女川原子力発電所
原子炉施設保安規定変更認可申請書
補足説明資料

2022年6月29日

東北電力株式会社

今回の女川原子力発電所原子炉施設保安規定（以下「保安規定」という。）の変更認可申請の内容は、土捨場の確保に伴い周辺監視区域境界の一部を変更するため、保安規定第1編（運転段階の発電用原子炉施設編）および保安規定第2編（廃止措置段階の原子炉施設編）に明示する周辺監視区域境界図を変更する。

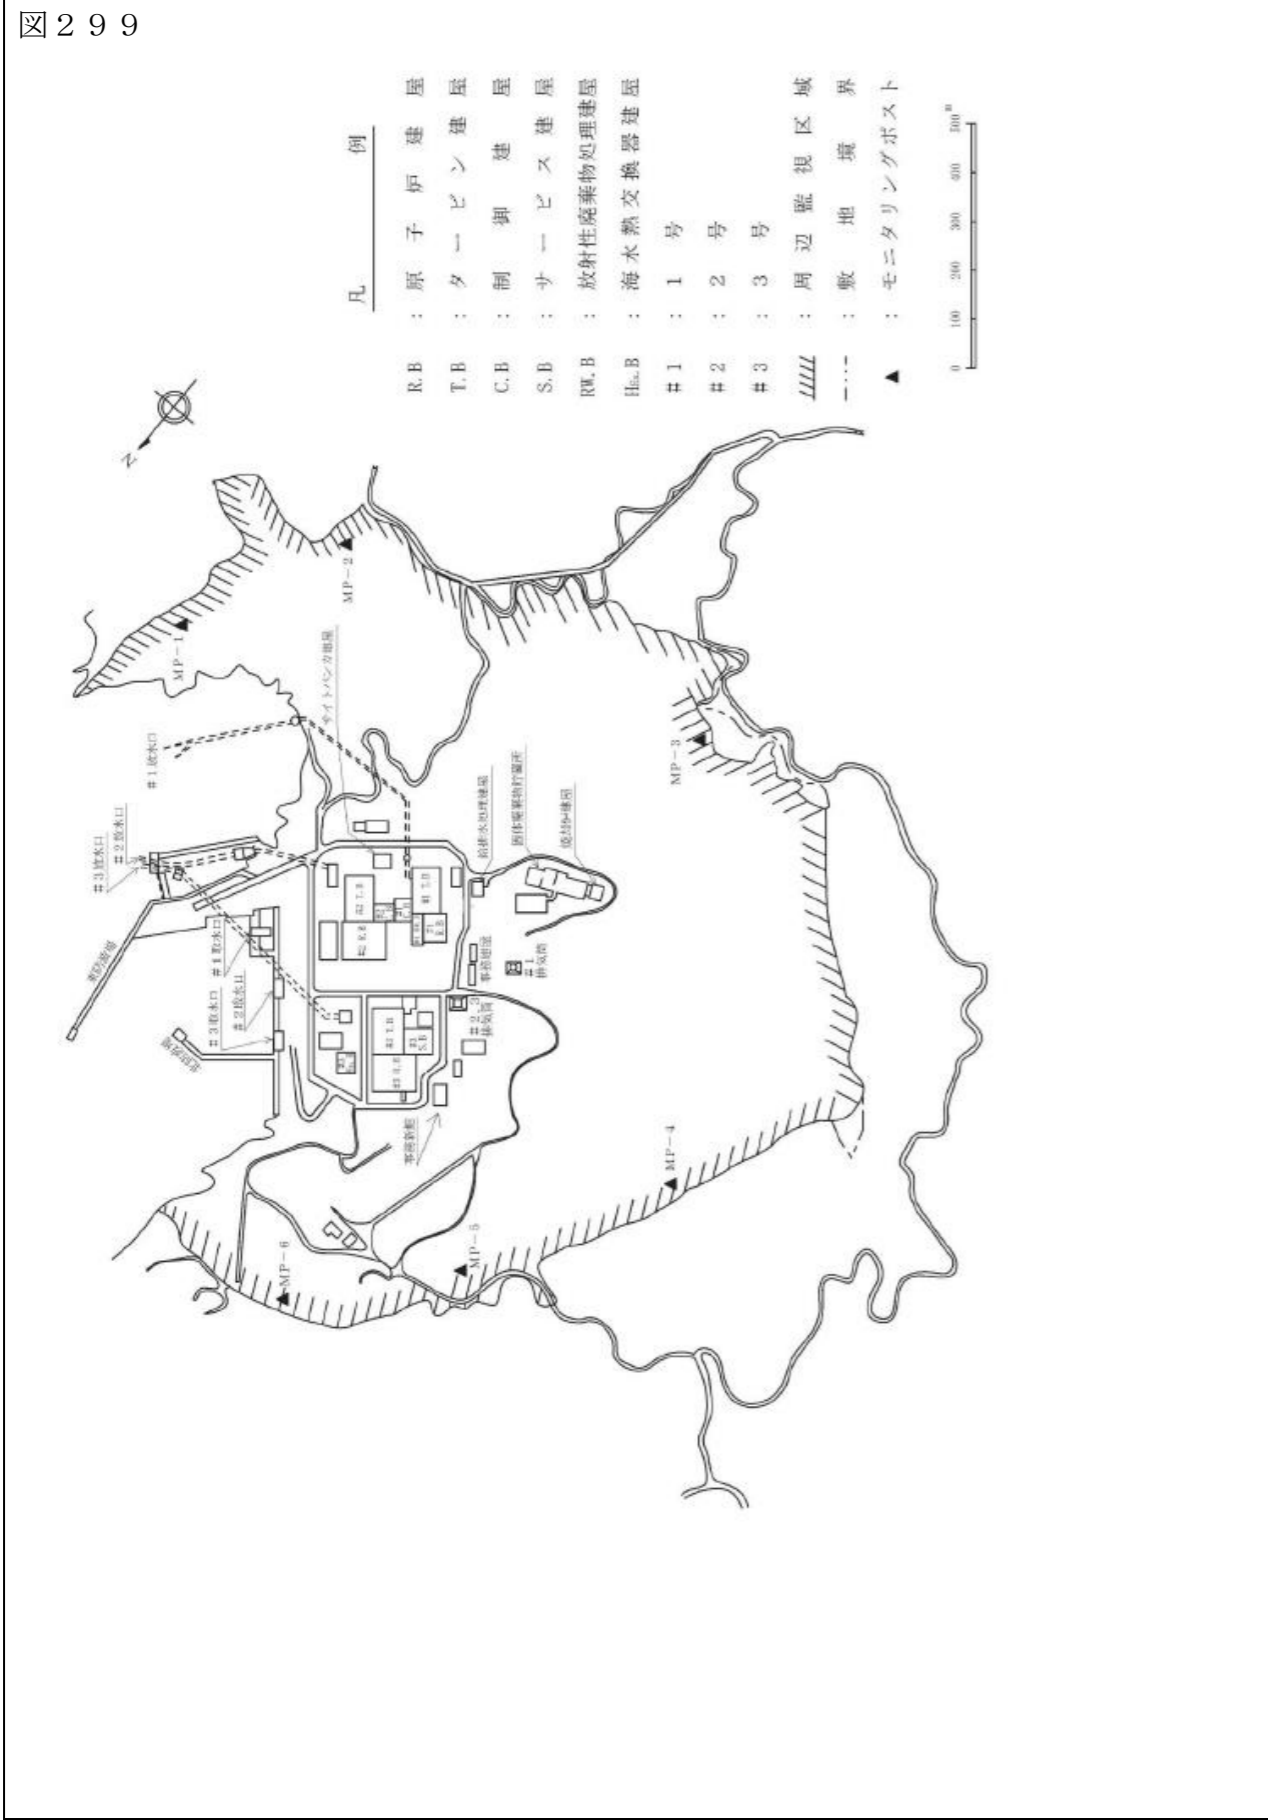
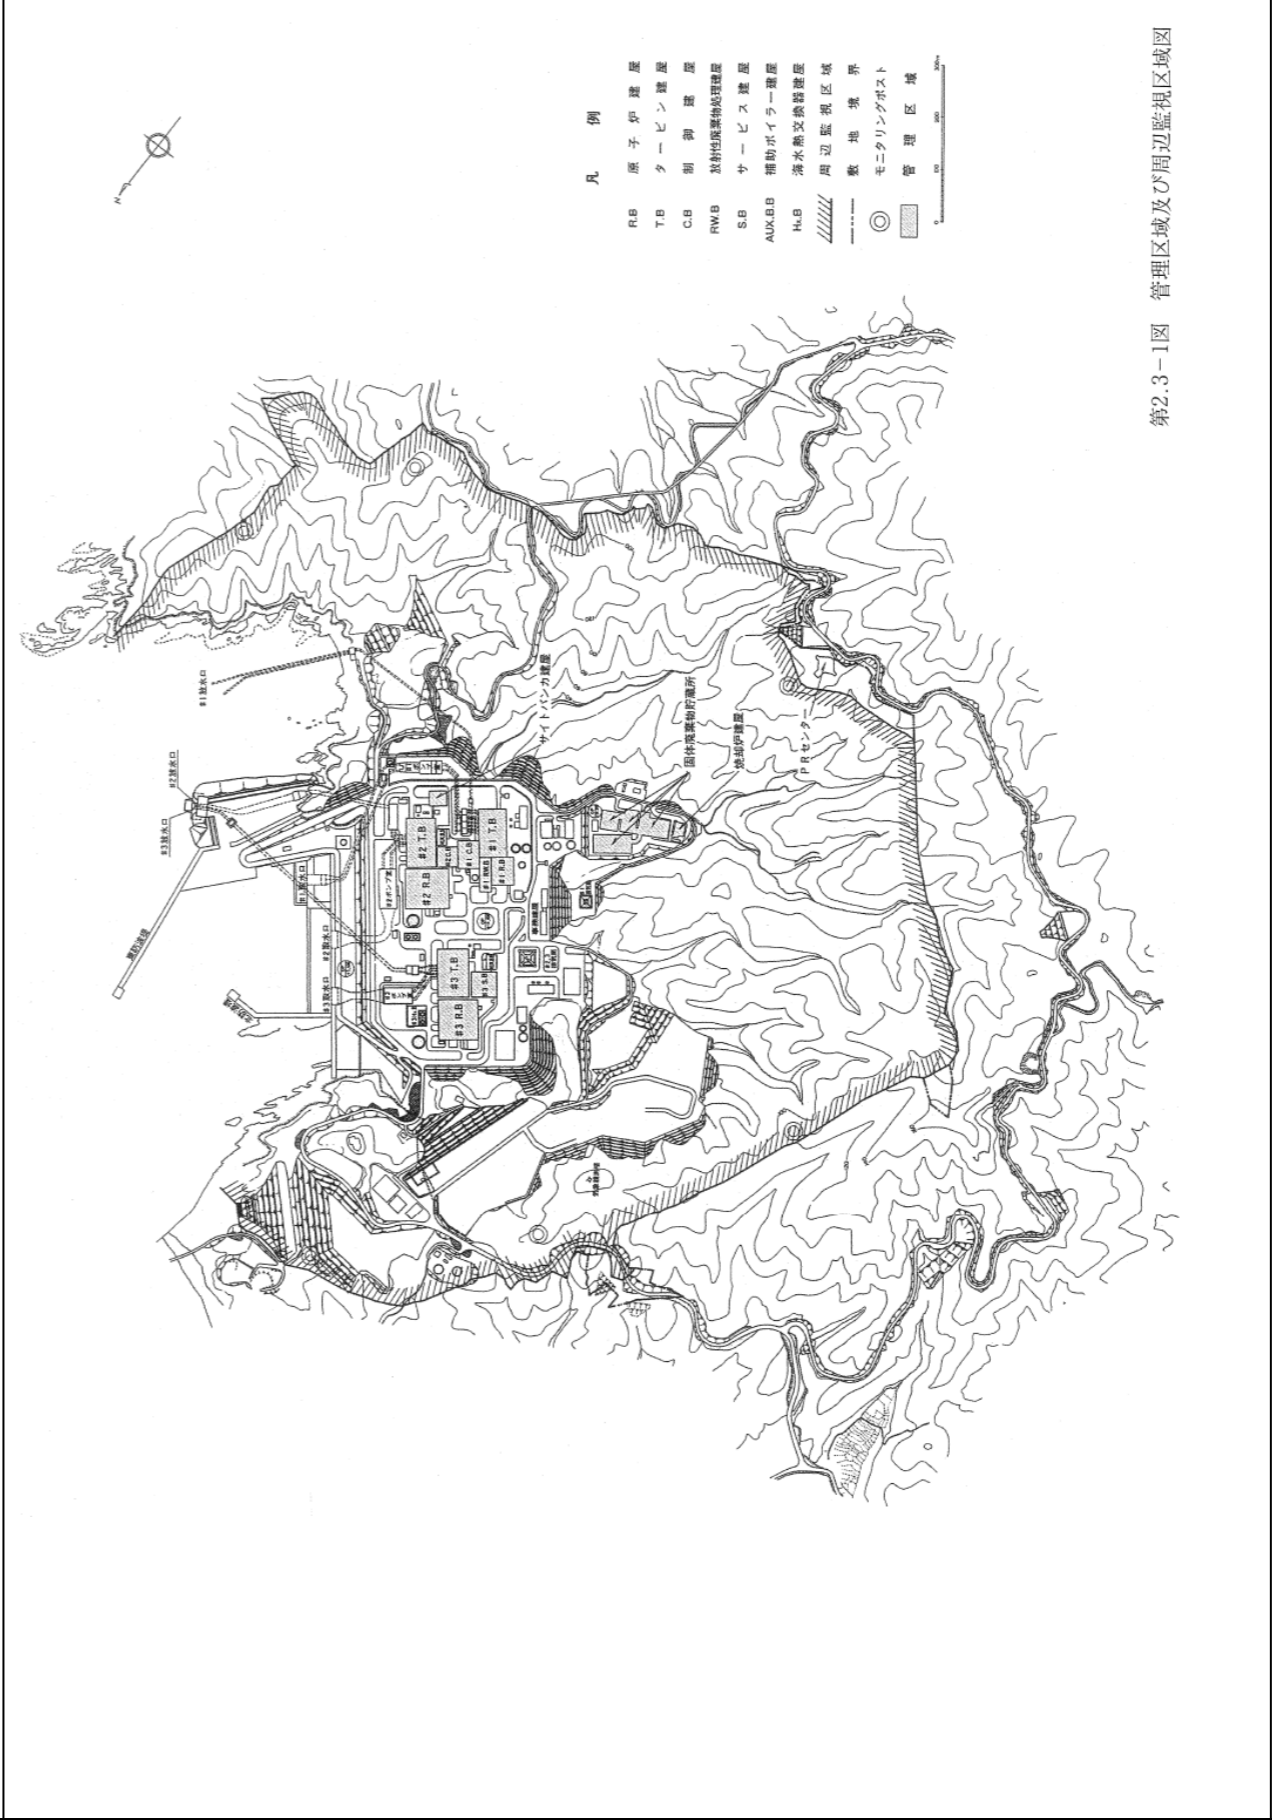
関連する実用炉規則 (R2.4.1 施行)	保安規定審査基準（運転） (H25.6.19 制定, R1.12.25 最終改正)	原子炉施設保安規定	
		記載すべき内容	記載の考え方
<p>第 92 条（保安規定）</p> <p>法第四十三条の三の二十四第一項の規定による保安規定の認可を受けようとする者は、認可を受けようとする工場又は事業所ごとに、次に掲げる事項について保安規定を定め、これを記載した申請書を原子力規制委員会に提出しなければならない。</p> <p>九 管理区域、保全区域及び周辺監視区域の設定並びにこれらの区域に係る立入制限等に関すること。</p>	<p>実用炉規則第 92 条第 1 項第 9 号</p> <p>管理区域、保全区域及び周辺監視区域の設定等</p> <p>9. 周辺監視区域を明示し、業務上立ち入る者を除く者が周辺監視区域に立ち入らないように制限するために講ずべき措置が定められていること。</p>	<p>(周辺監視区域)</p> <p>第 9 9 条 周辺監視区域は、図 9 9 に示す区域とする。</p> <p>2. 核物質防護課長は、第 1 項の周辺監視区域境界に、柵を設けるかまたは標識を掲げることにより、業務上立入る者以外の立入りを制限する。ただし、当該区域に立入るおそれのないことが明らかな場合は、この限りでない。</p> <p>図 9 9</p> 	<ul style="list-style-type: none"> ・女川原子力発電所の周辺監視区域境界の一部変更に伴い、図 9 9 に示す周辺監視区域境界図を変更する。 ・保安規定には、既認可同様、周辺監視区域を明示し、業務上立ち入る者を除く者が周辺監視区域に立入らないよう制限するために講ずべき措置を定めている。

保安規定条文 (変更後)	設置許可記載	整合性説明
<p>図99</p> <p>凡 例</p> <p>R.B : 原子炉建屋 T.B : タービン建屋 C.B : 制御建屋 S.B : サービス建屋 R.W.B : 放射性廃棄物処理建屋 H.W.B : 海水熱交換器建屋</p> <p>#1 : 1号 #2 : 2号 #3 : 3号</p> <p>//// : 周辺監視区域 - - - : 敷地境界 ▲ : モニタリングポスト</p> 	<p>設置許可記載</p>  <p>第2.1-1図 管理区域及び周辺監視区域図</p>	<p>整合性説明</p> <ul style="list-style-type: none"> 添付書類九に周辺監視区域の範囲を記載しており、保安規定記載はこれに整合している。 なお、設置許可は、変更許可時点での周辺監視区域を示している。今回の変更は、設置許可本文への影響がないことから、設置変更許可申請を要さない。
